Ai sensi dell'Art. 24 comma 4 del D.Lgs. 152/2006 si inviano le osservazioni relative all'impianto pilota geotermico denominato CASTEL GIORGIO così come definito dall'art. 9 del D. Lgs n. 28 del 03/03/2011, da realizzarsi in Provincia di Terni, nel Comune di Castel Giorgio, Scadenza delle osservazioni 20/12/2013.

## Osservazioni relative al progetto ITW-LKW la cui sintesi non tecnica è esposta nel Sito Internet del Ministero all'Ambiente, come qui sotto indicato.

Opera: *Impianto Pilota Geotermico di Castel Giorgio (TR)*

Proponente: *ITW & LKW Geotermia Italia S.p.A.*

# 1 - FORMAZIONE DELLA CALDERA

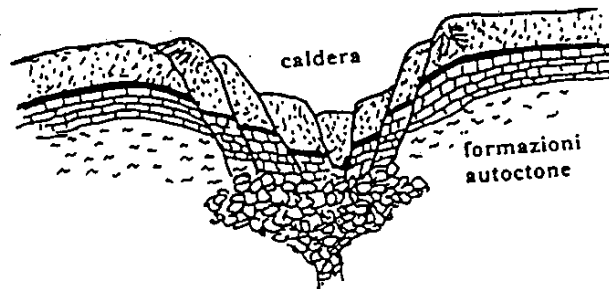
Come noto le nostre zone erano coperte dal mare ed emersero 2 milioni di anni fa. Circa 600.000 anni fa ebbe inizio una intensa attività vulcanica che scavò una grande cavità sotterranea detta camera magmatica la quale, sotto il peso dei materiali vulcanici accumulatisi in superficie, crollò formando una conca. In essa si accumulò l'acqua piovana che dette origine al lago (1).

# 2 - FOTO DAL SATELLITE

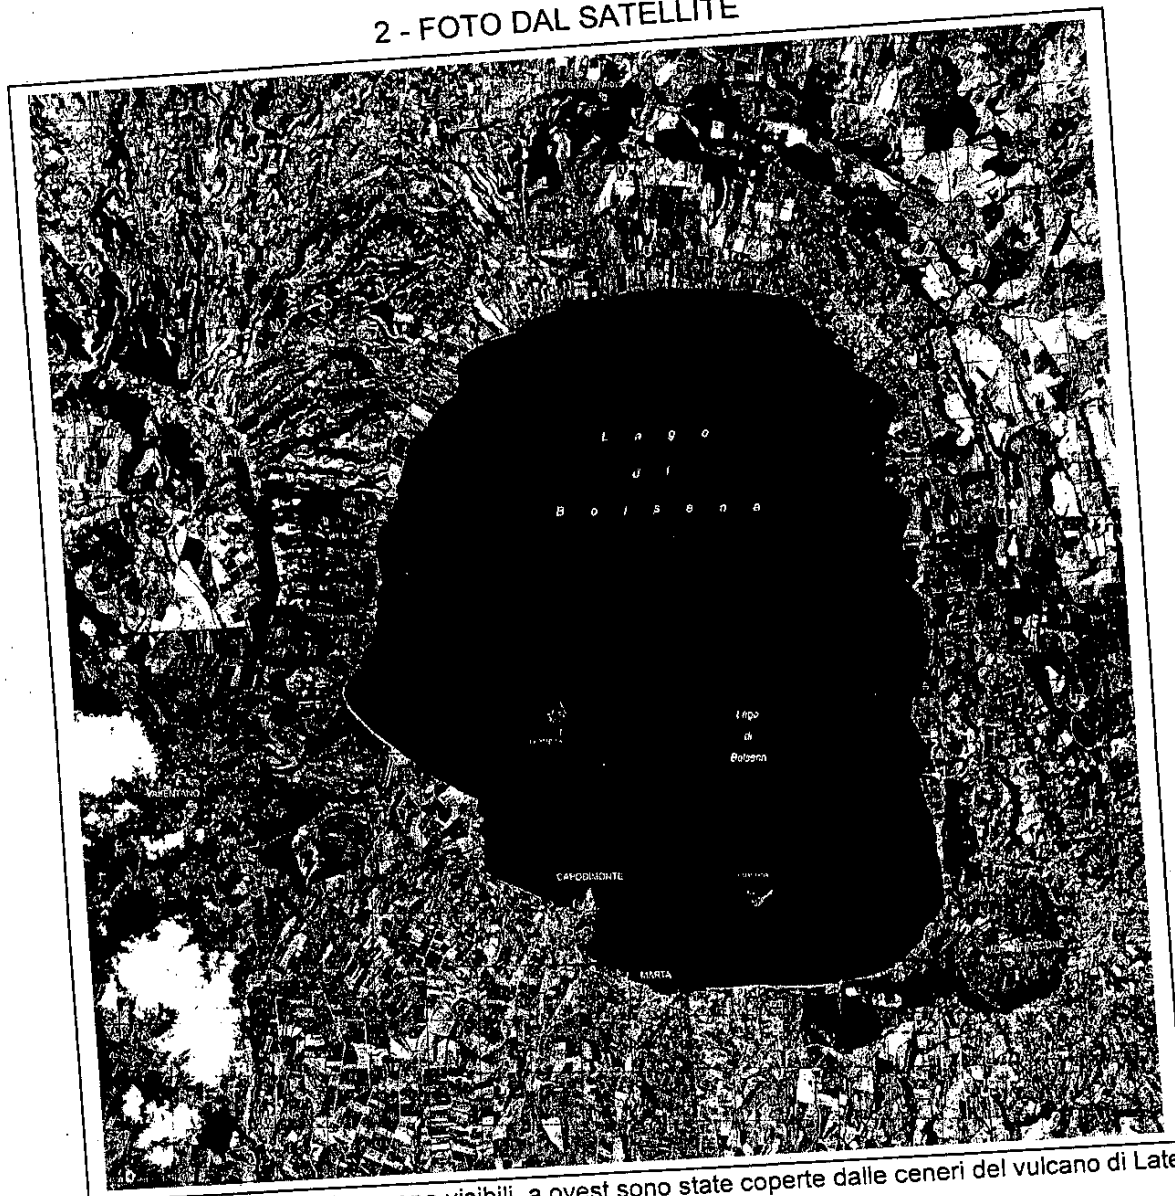
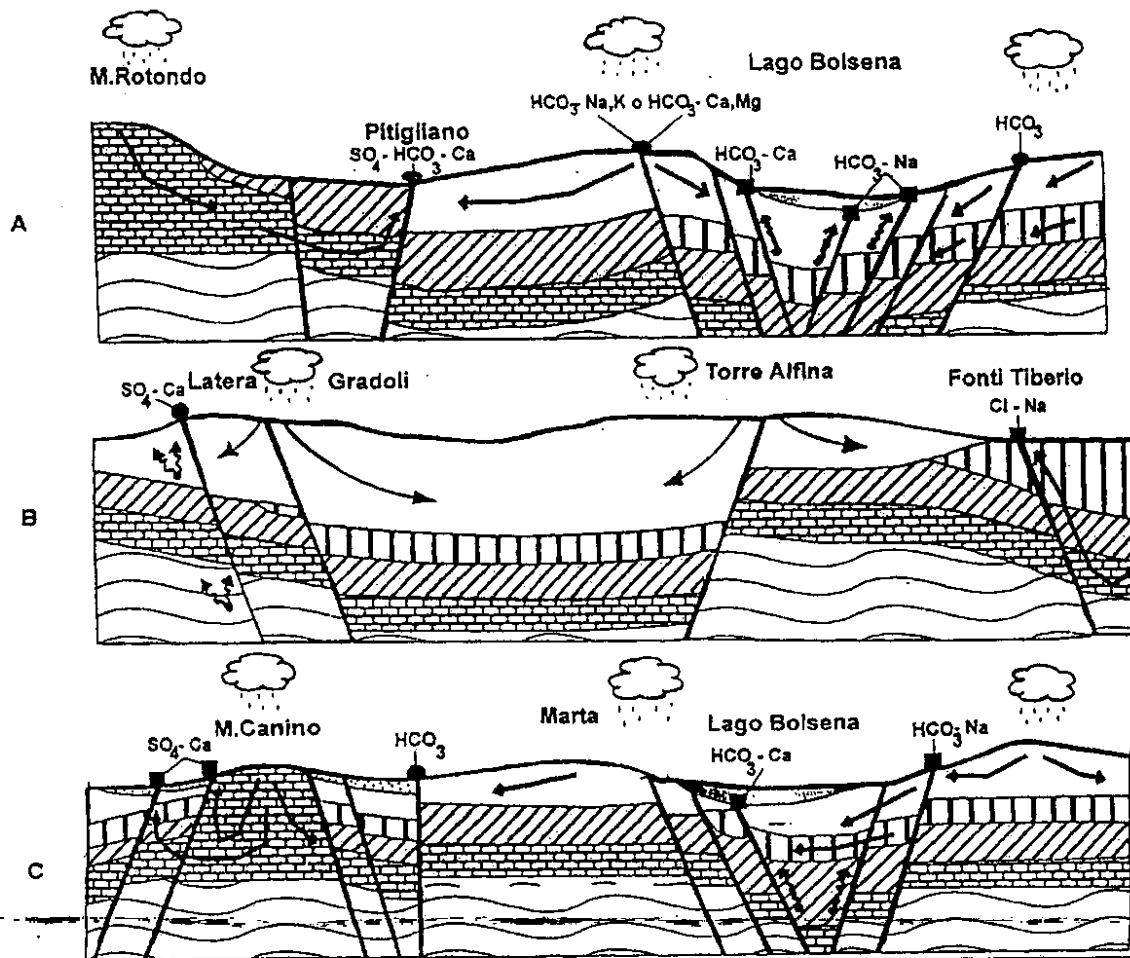
Le fratture causate dal crollo che ha formato la caldera sono profonde e perfettamente visibili in superficie come risulta dalla foto dal satellite (2). Sono riportate graficamente in studi scientifici (3) e la loro presenza è confermata dalle sorgenti termali.

Sul versante est le fratture sono visibili, a ovest sono state coperte dalle ceneri del vulcano di Latera

4 – SCHEMA DELL'IMPIANTO GEOTERMICO

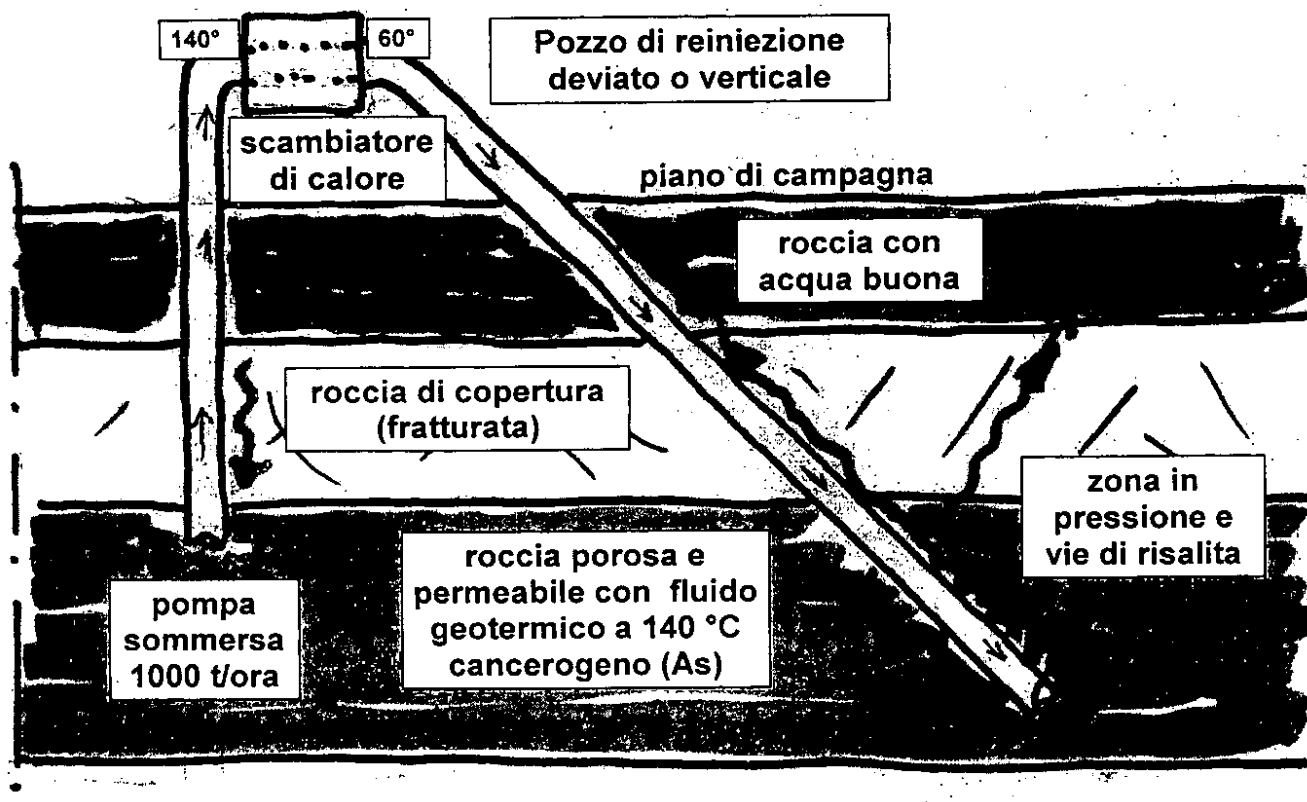
Schematicamente i pozzi di produzione e di reiniezione attraversano in successione la falda superficiale acquifera, lo strato di copertura e infine raggiungono la falda geotermica a 1000 - 2500 metri. (4). Lo strato di copertura separa la falda superficiale di acqua "buona", da quella geotermica. Attualmente le numerose fratture presenti nella copertura costituiscono potenziali vie di risalita, ma sono generalmente inattive perché con il trascorrere di tempi geologici si è creata una situazione di equilibrio fra i fluidi che rimangono stabilmente nelle rispettive falde, a parte le occasionali sorgenti termali. L'attuale equilibrio è stato determinato dalla pressione nei rispettivi serbatoi, il peso specifico dei fluidi e la struttura dello strato di separazione: ogni cambiamento della pressione nello strato geotermico, provocato dalla produzione e reiniezione di fluido, può attivare flussi di scambio tra le due falde. In particolare con la reiniezione lo stato di equilibrio viene alterato attorno alla scarpa della tubazione di reiniezione dove si crea la sovrappressione necessaria per disperdere nella roccia calcarea il fluido geotermico iniettato. La sovrappressione spinge il fluido nella roccia calcarea, ma allo stesso tempo lo spinge inevitabilmente nelle fratture sovrastanti della copertura che diventano una facile via di risalita verso la falda superficiale utilizzata per alimentare la rete potabile. Il fluido geotermico è cancerogeno in quanto contiene arsenico in percentuali di centinaia di microgrammi per litro ed altre sostanze come boro ed altro. E' sufficiente la risalita di piccole quantità di fluido geotermico per provocare importanti inquinamenti. In conclusione, una copertura parzialmente permeabile non assolve le sue funzioni di isolamento fra le due falde, fatto che comporta un impatto negativo e grave sull'ambiente: ossia l'inquinamento dell'acqua potabile con elementi nocivi, velenosi e cancerogeni.

# Carta Idrogeologica

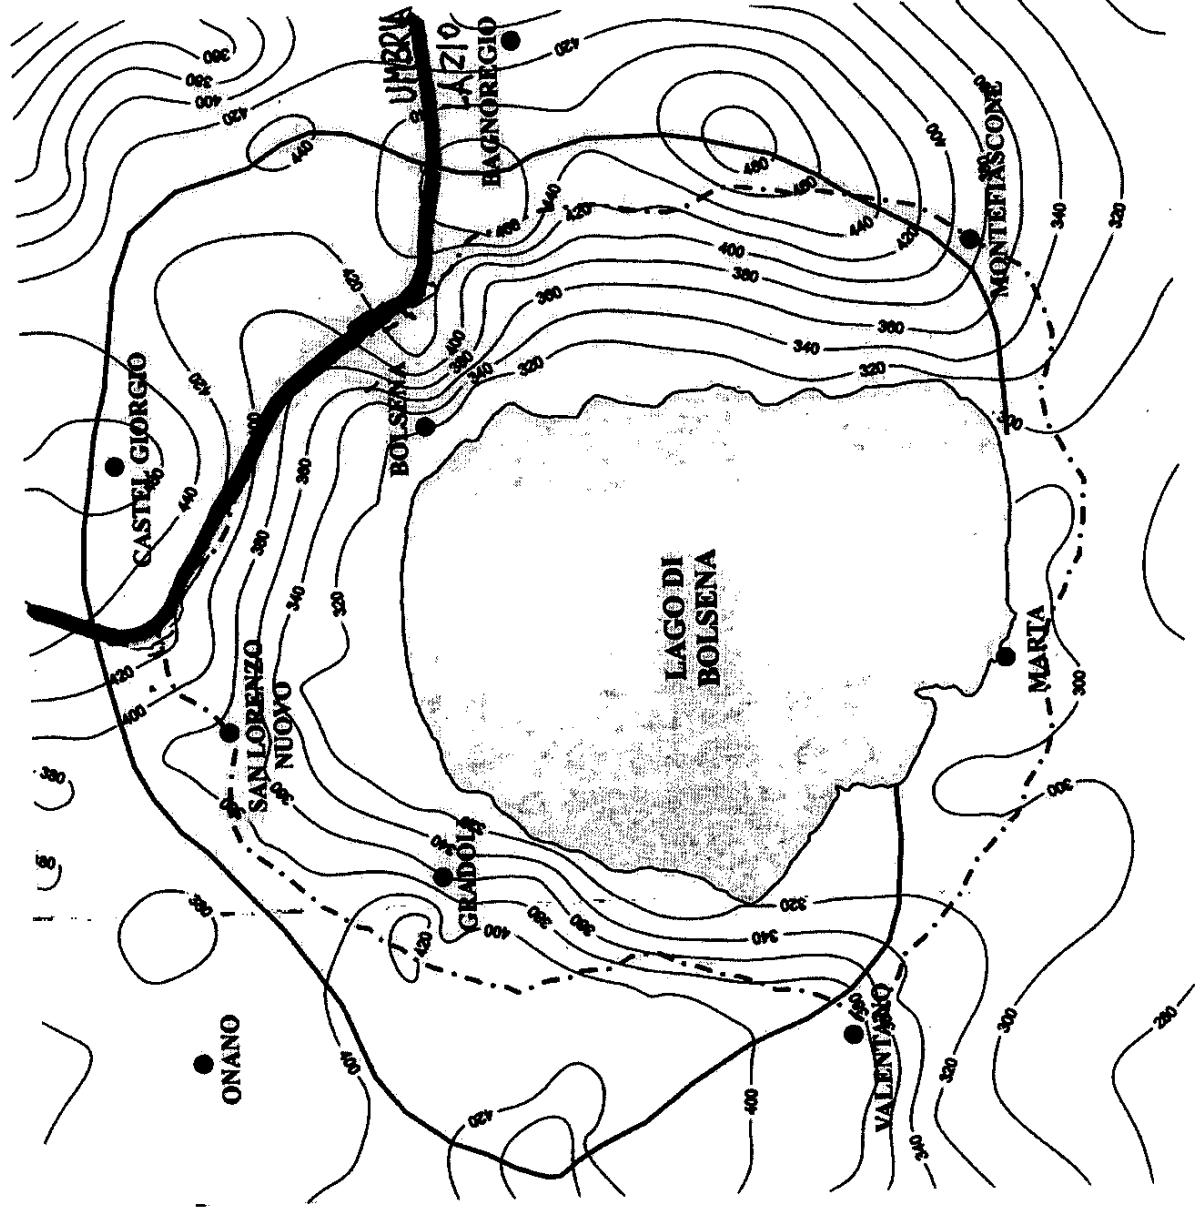
Il lago di Bolsena è la parte affiorante di una grande falda acquifera contenuta da spartiacque sotterranei che delimitano il bacino idrogeologico e che nel settore nord si estende oltre Castel Giorgio (5). Nella parte periferica di detto bacino il livello dell'acqua nei pozzi è di oltre 400 metri s.l.m. come indicato dalle isopieze, mentre il lago si trova a 305 m. Vi è quindi un continuo deflusso ipocentrico di acqua dal bacino idrologico verso il lago e da questo verso l'emissario Marta. L'inquinamento da arsenico della falda di acqua buona, anche in zone lontane come Castel Giorgio, comporterebbe nel tempo un aumento del contenuto di arsenico nel del lago.

## Carta della densità dei prelievi idrici totali

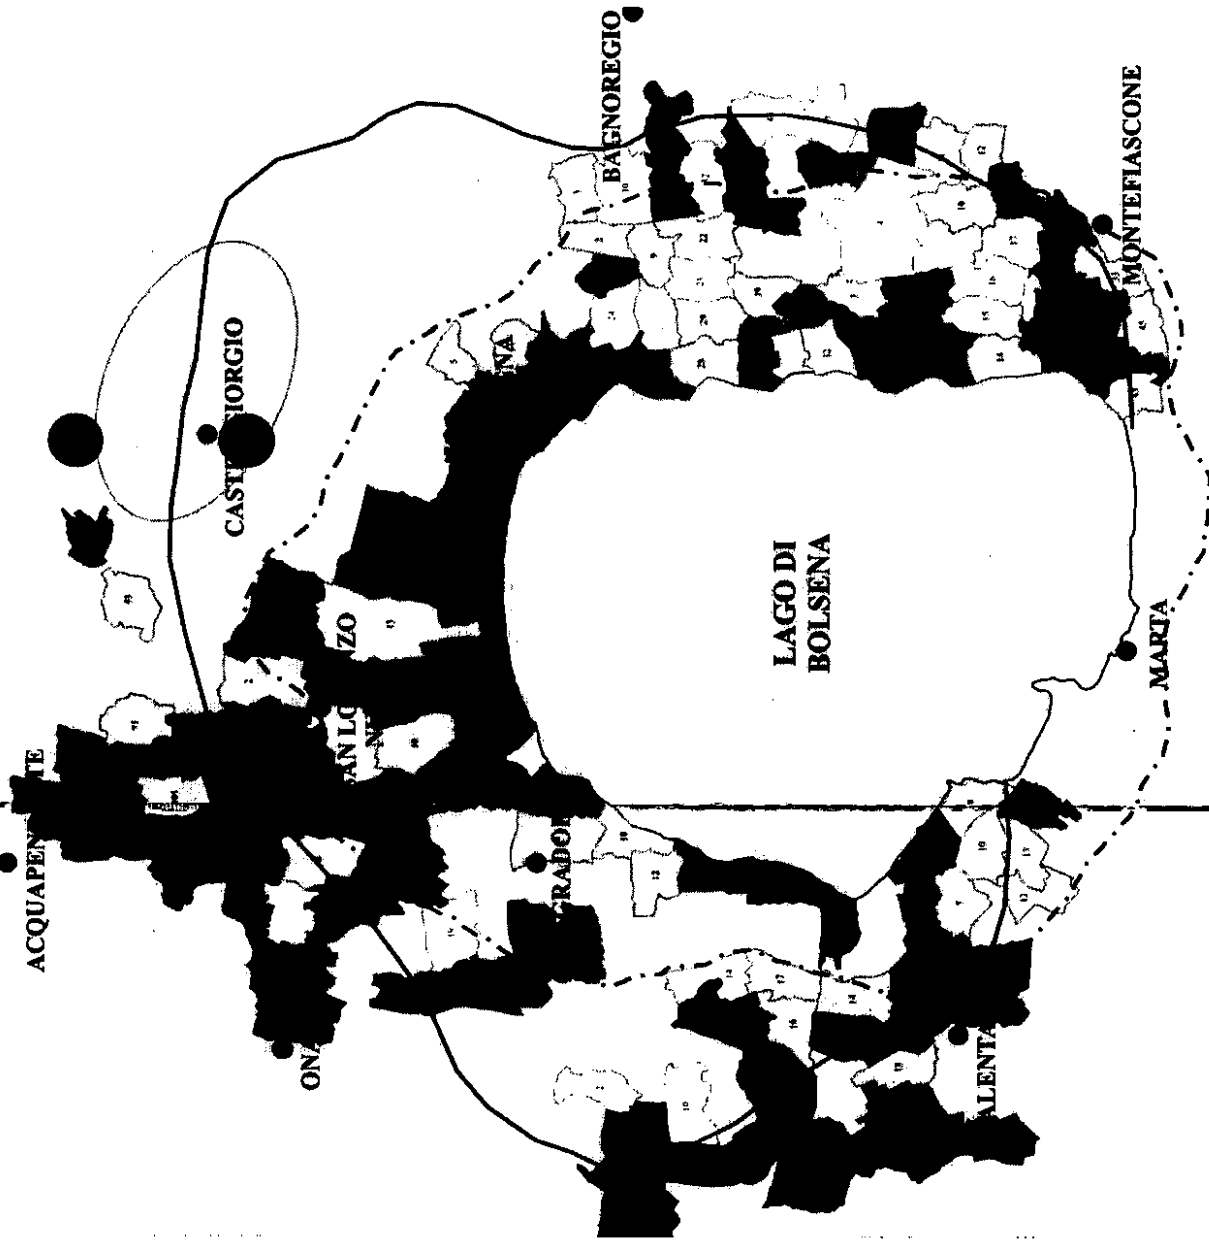
L'impianto geotermico della ITW mette a rischio non solo la rete potabile che attinge direttamente dalla falda (6), ma pregiudica anche la futura possibilità di diluire il contenuto di arsenico della rete potabile.
